Vos références :
Objet : Dossier incomplet
Lettre recommandée avec accusé de réception n° 2C 131 314 8346 8
Numéro de dossier : PC 028 015 19 00032

Objet : Dossier incomplet - réponse
Lettre recommandée avec accusé de réception n° 1A 162 362 4065 3

**Réalisation d'un Hôtel Resort
 Château d'Esclimont**

**PIECES COMPLEMENTAIRES
 DOSSIER ABF**

PHOTOGRAPHIE AÉRIENNE

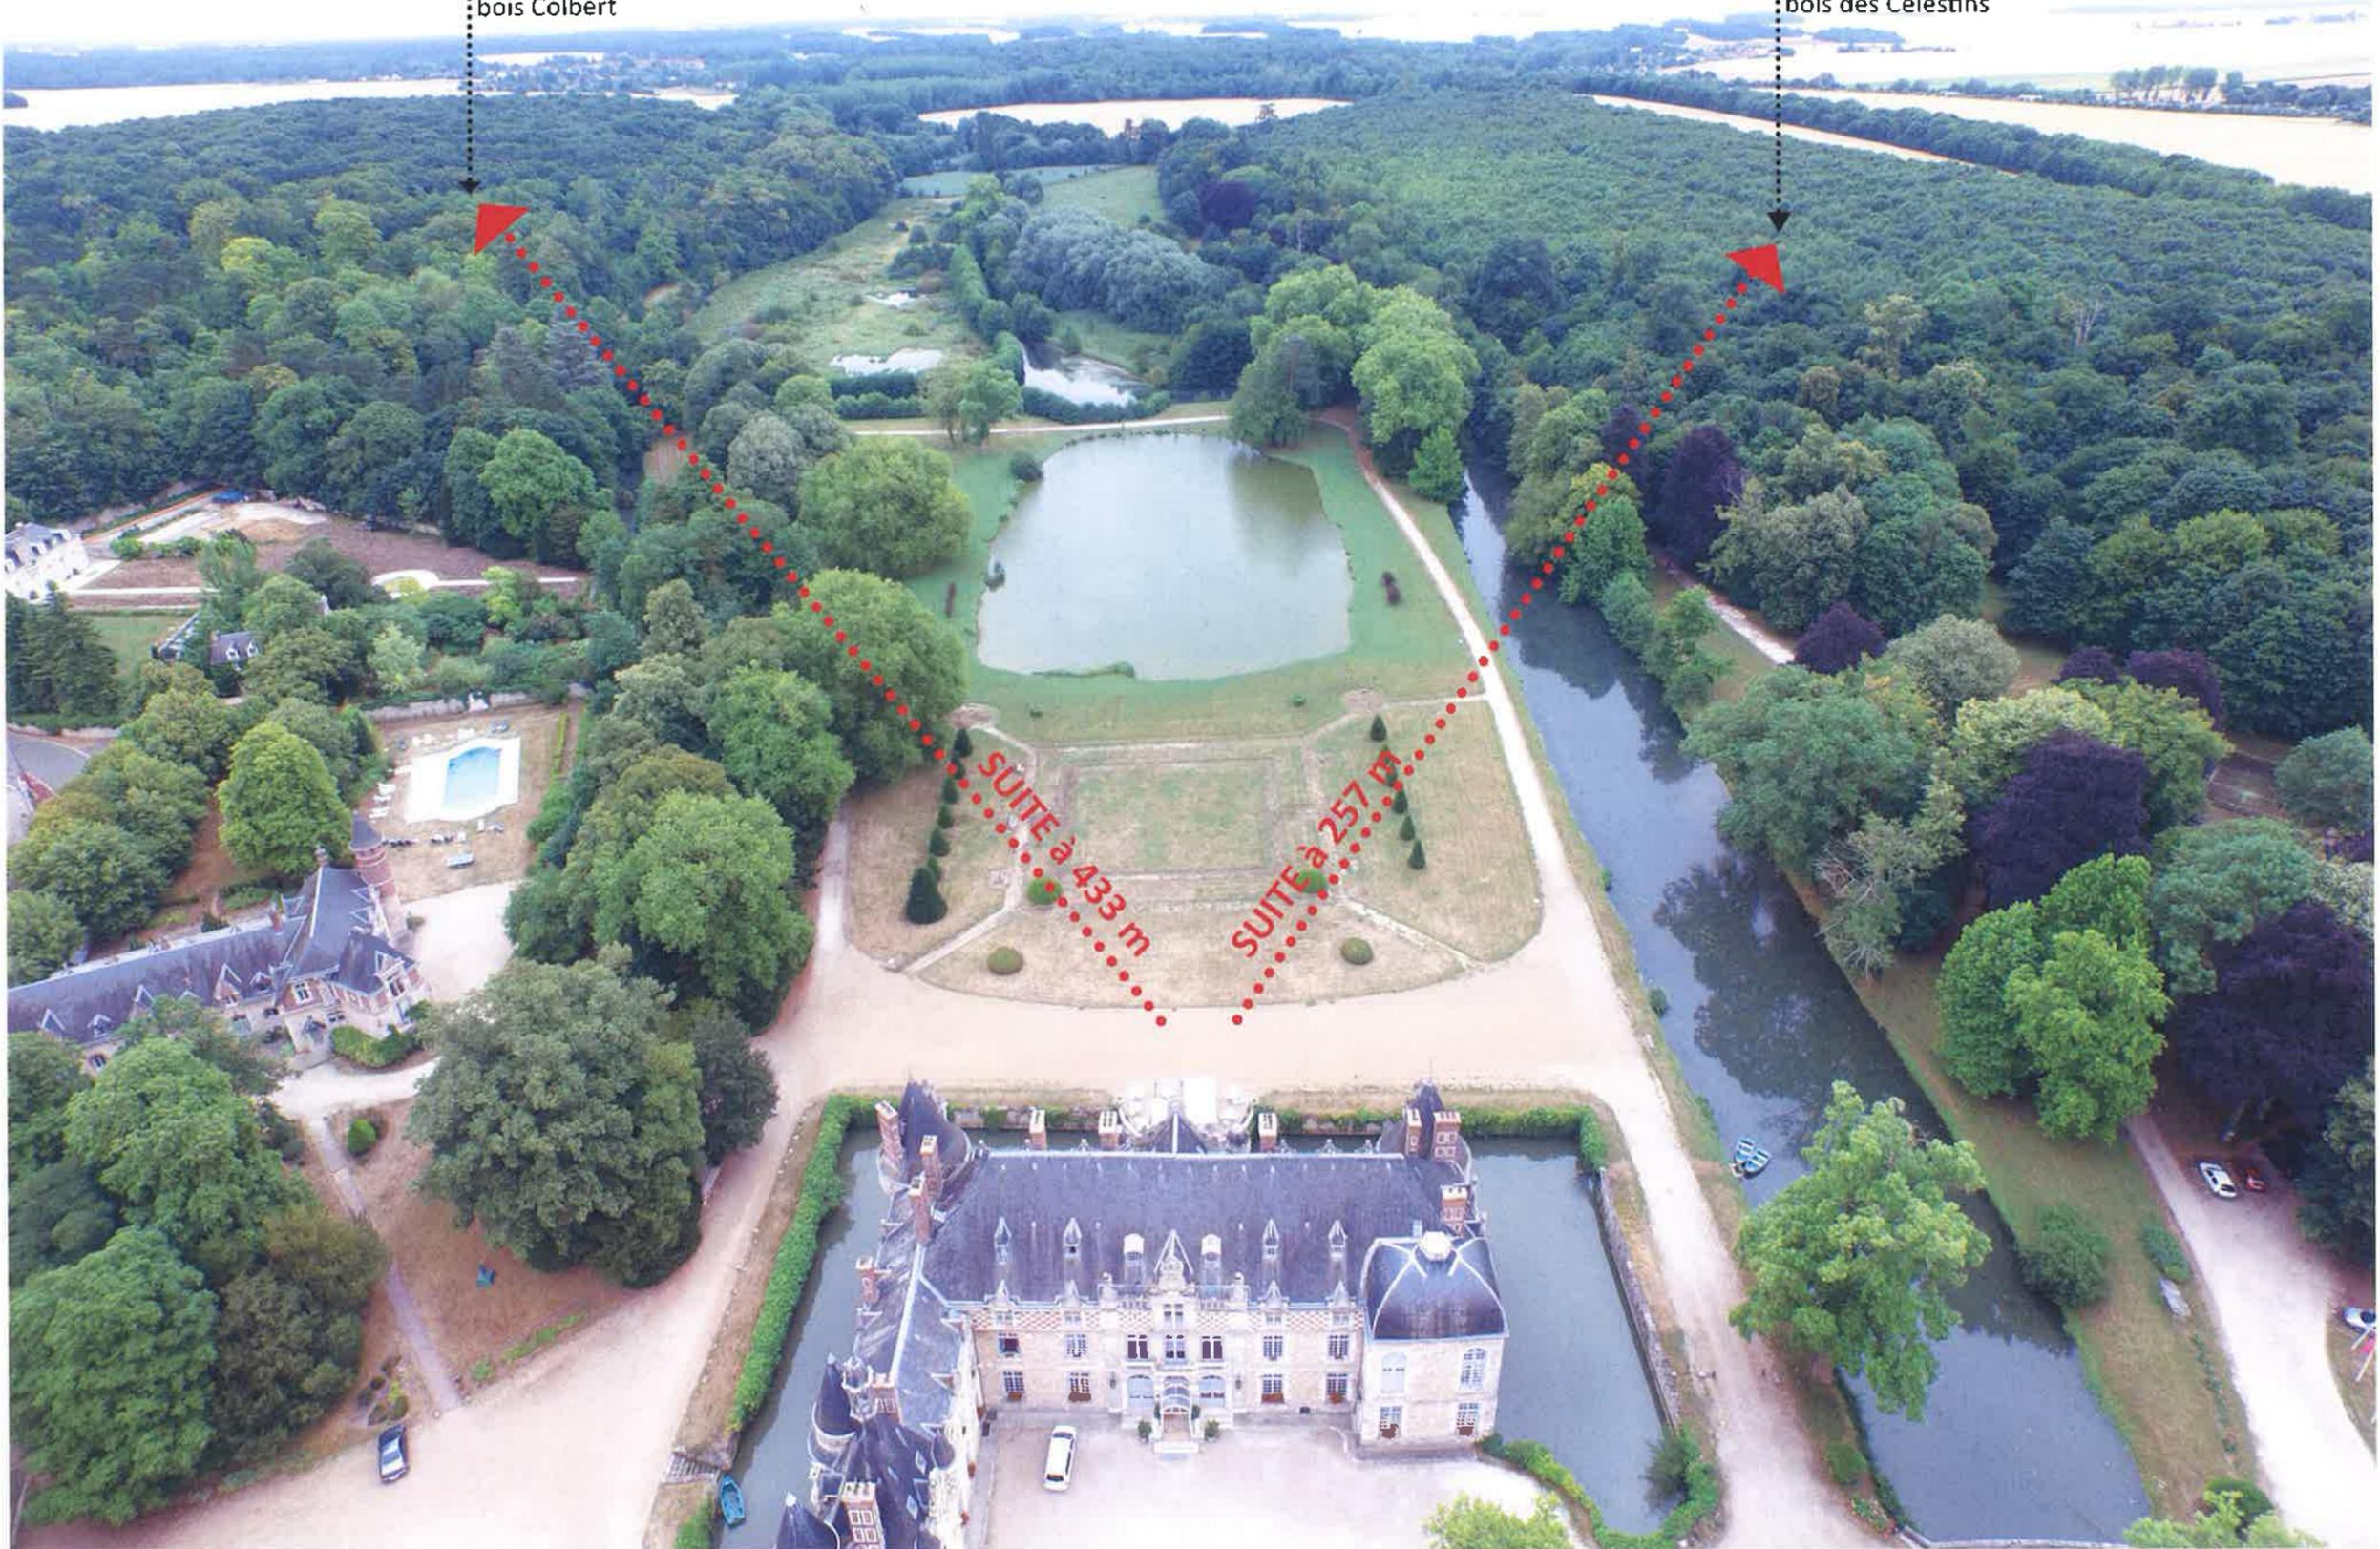
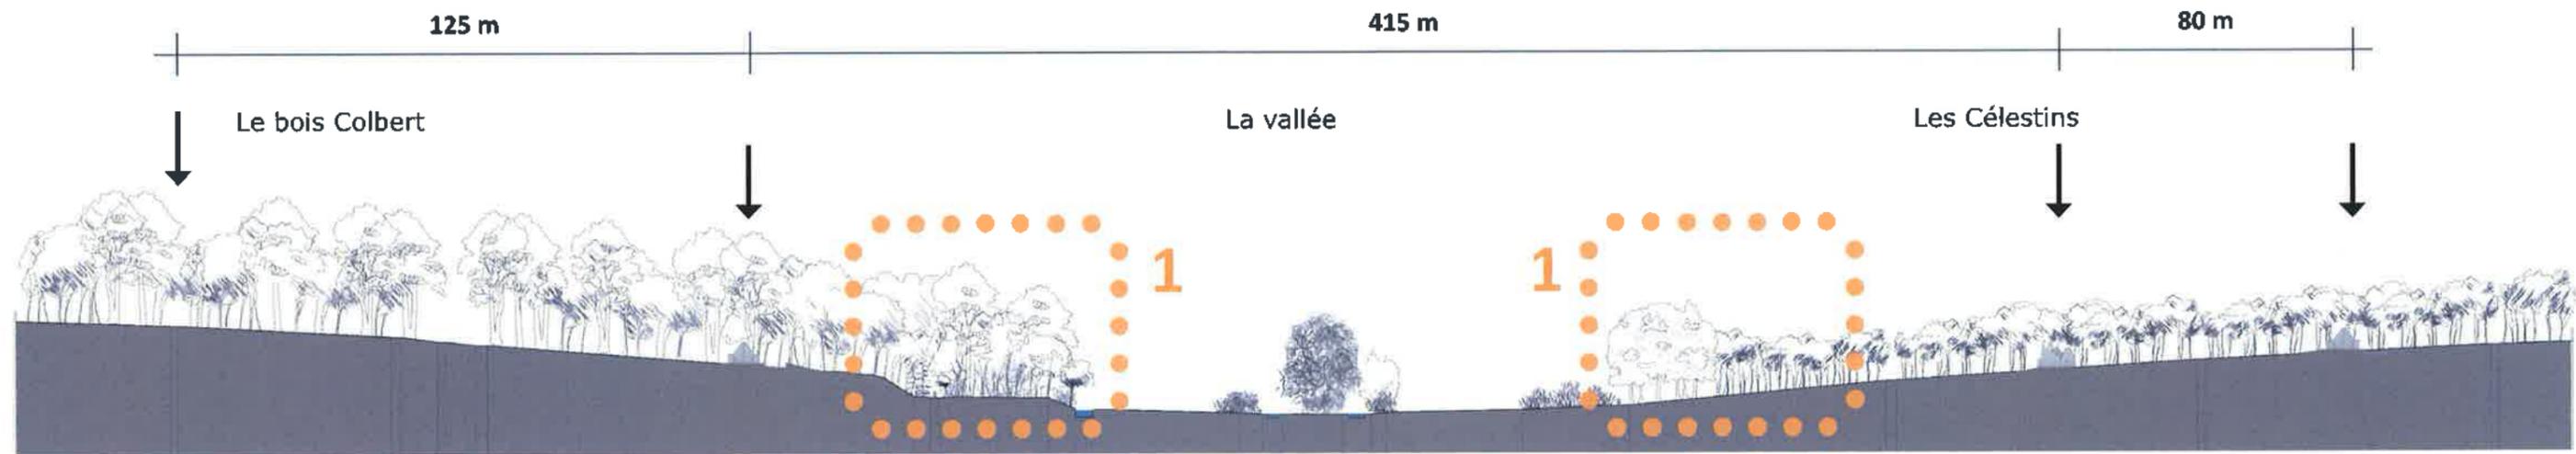
Vues des suites depuis le château et son jardin en terrasse à différentes saisons ; notamment hors période de foliation.

La distance importante laissée entre les suites et le parterre, ainsi qu'une densité de végétation importante assurent une grande discrétion aux suites, en les rendant invisibles depuis le château et son jardin en terrasse, été comme en hiver.

Première SUITE
située à 433 mètres
derrière la lisière
bois Colbert

Première SUITE
située à 257 mètres
derrière la lisière du
bois des Célestins

COUPE GENERAL SUR LE BOIS DES CELESTINS

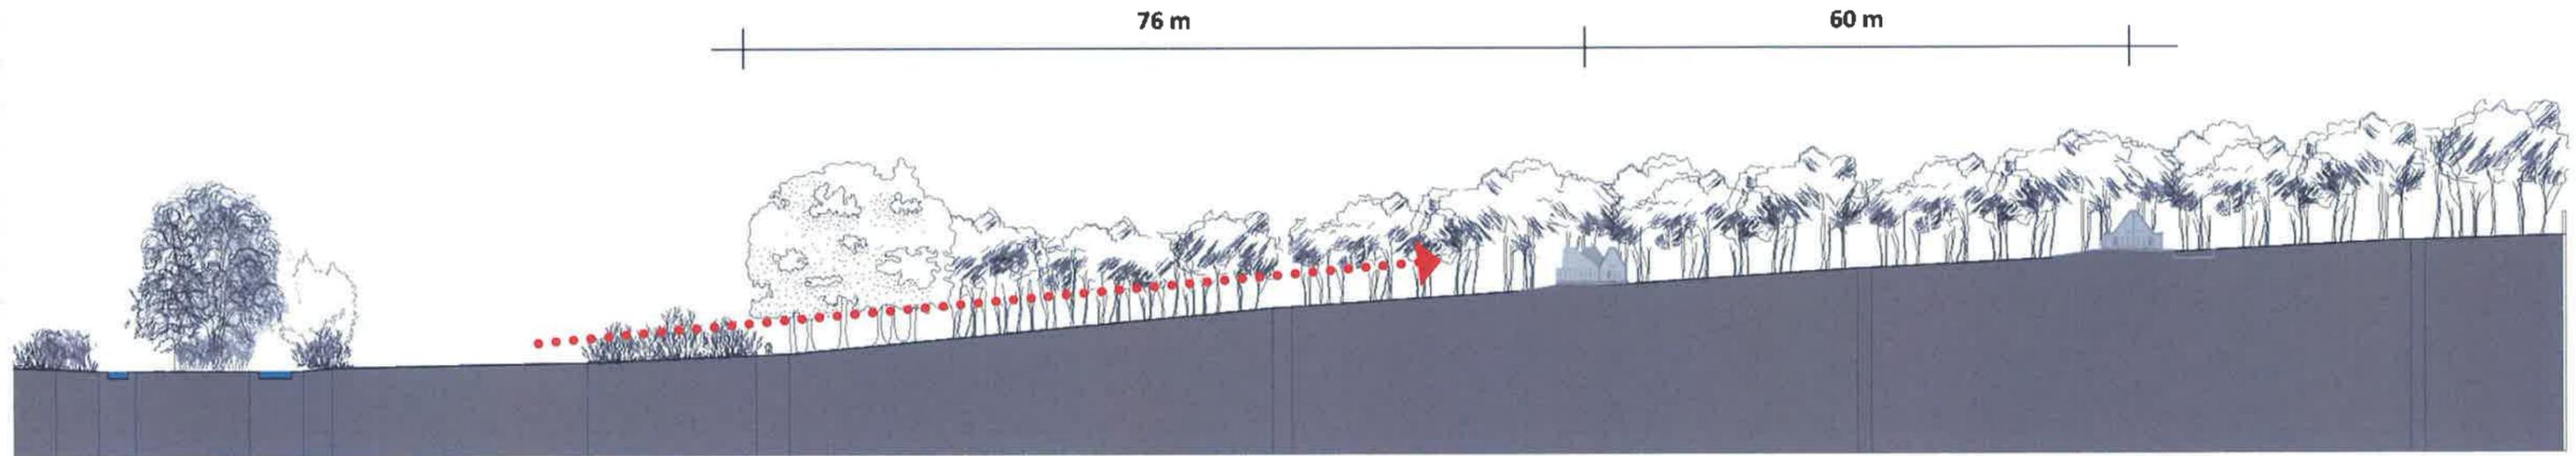
Coupes générales, estimation des mouvements de terre et plans permettant d'apprécier de manière globale l'impact des constructions (suites et piscines) sur le site classé.

La première suite dans le bois des Célestins se situe, elle, à environ 275m du parterre central et à 75m de la lisière du bois des Célestins.

PLAN MASSE

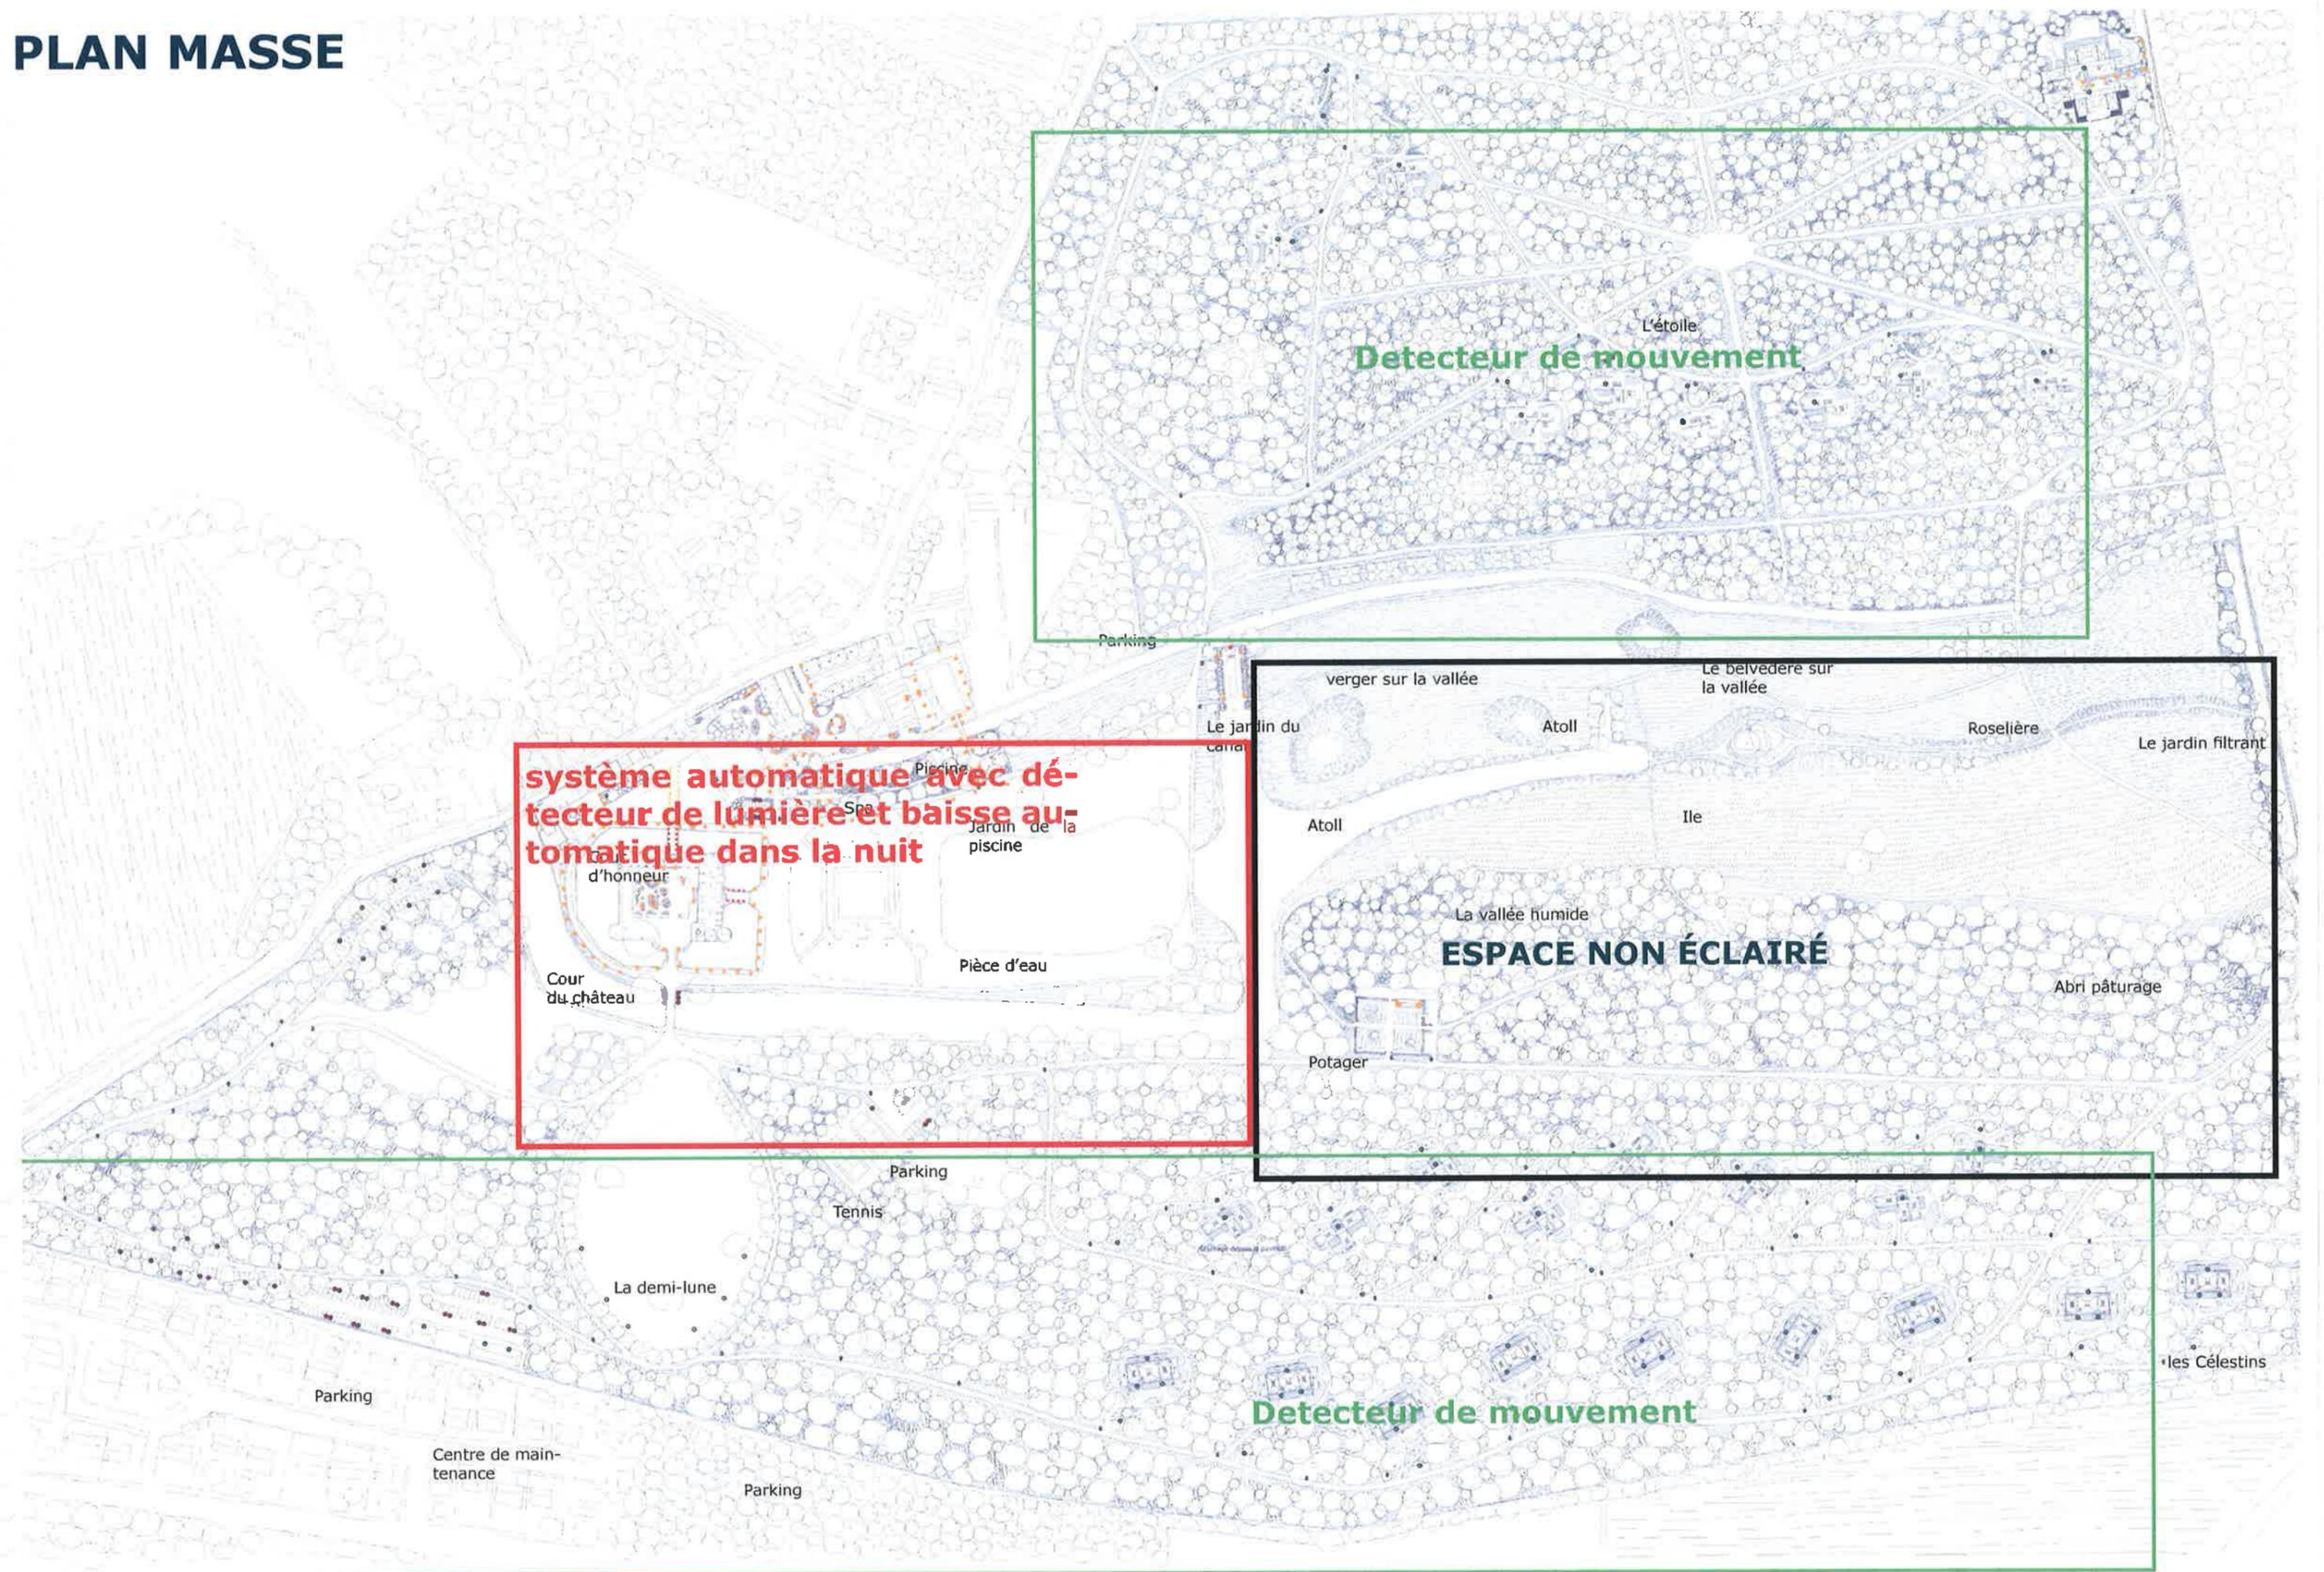
De même l'impact de l'éclairage nocturne doit être précisé au niveau global.

Le projet d'éclairage est l'extension du projet architectural, conçu dans le but d'être le moins invasif possible. De manière générale, la conception s'est effectuée autour de la notion centrale qu'est la discrétion.

- La vallée centrale ne sera pas éclairée.
- Le bois Colbert et le bois des Célestins sera éclairé uniquement pour l'accès aux suites et se fera grâce à des détecteurs de mouvement pour préserver la qualité naturelle du site durant la nuit.
- Les bâtiments seront mis en valeur par un éclairage « décoratif » avec un système automatisé de détection de la lumière ambiante afin de réduire automatiquement l'éclairage à mesure que la nuit tombe.
